RESOLUCIÓN No. 2054 DEL 15 DE SEPTIEMBRE DE 2025, ARMENIA QUINDÍO

"POR MEDIO DE LA CUAL SE NIEGA UN PERMISO DE VERTIMIENTO DE AGUAS RESIDUALES DOMÉSTICAS PARA UNA VIVIENDA CAMPESTRE CONSTRUIDA EN EL PREDIO DENOMINADO 1) UR VILLAS DEL CAFÉ ETAPA I CASA 6 UBICADO EN LA VEREDA PUEBLO TAPADO DEL MUNICIPIO DE MONTENEGRO (Q) Y SE ADOPTAN OTRAS DISPOSICIONES"

CONCEPTO TÉCNICO DE NEGACION PARA TRÁMITE DE PERMISOS DE VERTIMIENTOS
CTPV: 203 de 2025

Imagen 1. Esquema corte de Tanque Séptico y FAFA.

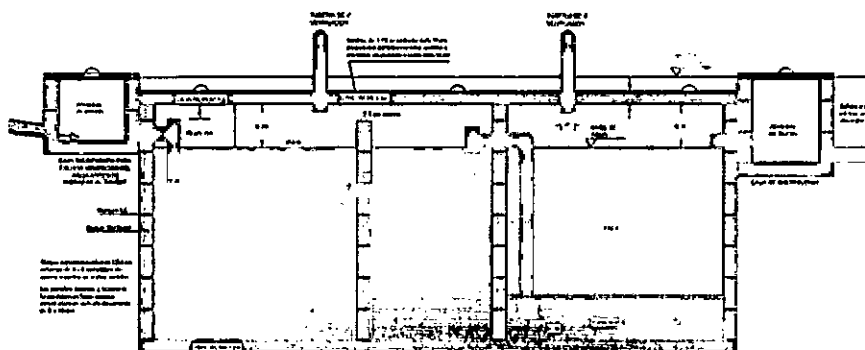
- La memoria de cálculo y diseño del STARD aportado, menciona que la trampa de grasas tendrá unas dimensiones de 0.40m de ancho X un largo de 1.20m X una altura útil de 0.70m. Lo que no coincide con el plano de detalle, y con lo observado en Campo, ya que las dimensiones no son las mismas. Adicionalmente, se menciona que se construyó un sistema séptico en mampostería de doble compartimento, el 1º de 1.30m de largo X 1.0m de ancho X 1.25m de altura útil. El 2º de 1.0m de ancho X 0.70m de largo X 1.25m de altura útil. Medidas que no coinciden con las tomadas en campo. El módulo FAFA se propone de dimensiones de 1.0m de ancho X 0.70m de largo X 1.80m de profundidad útil incluido el falso fondo. Estas medidas tampoco coincidieron con las tomadas en campo como tampoco coinciden con las ilustradas en el plano de detalle del sistema. Por último el pozo de absorción propuesto

presenta dimensiones de 1.50m de diámetro y 2.45m de altura útil. medidas que tampoco coincide con las tomas en campo.

- *El plano de detalle del sistema séptico aportado en la solicitud no coincide con el sistema séptico observado en campo, ya que las dimensiones de los módulos que componen el sistema séptico no coinciden.*

Esto debido a que el plano de detalle del sistema aportado en la solicitud la trampa de grasas no coincide con la calculada y diseñada en memoria de cálculo, al igual que con el filtro FAFA.

- *A la trampa de grasas existente en el predio, se le deben dar las dimensiones propuestas en la memoria de cálculo y diseño. Las cuales son 0.40m de ancho X 1.20m largo X 0.70m de profundidad útil y 0.30m de borde libre para una altura total de 1.0m **(estas dimensiones deben ser internas es decir, en contacto con el agua)***

- *Al filtro anaerobio de flujo ascendente FAFA existente en el predio, se le deben dar las dimensiones propuestas en la memoria de cálculo y diseño. Las cuales son, 1.0m de ancho X 0.70m de largo X 1.80m de altura útil incluido el falso fondo. **(estas dimensiones deben ser internas es decir, en contacto con el agua).***

- *Al pozo de absorción existente en el predio, se le deben dar las dimensiones propuestas en la memoria de cálculo y diseño. Las cuales son, 1.50m de diámetro X 2.45m de profundidad útil. Adicionalmente deberá contar con tapa de inspección **(el diámetro debe ser efectivo, es decir entre pared y pared de ladrillo).***
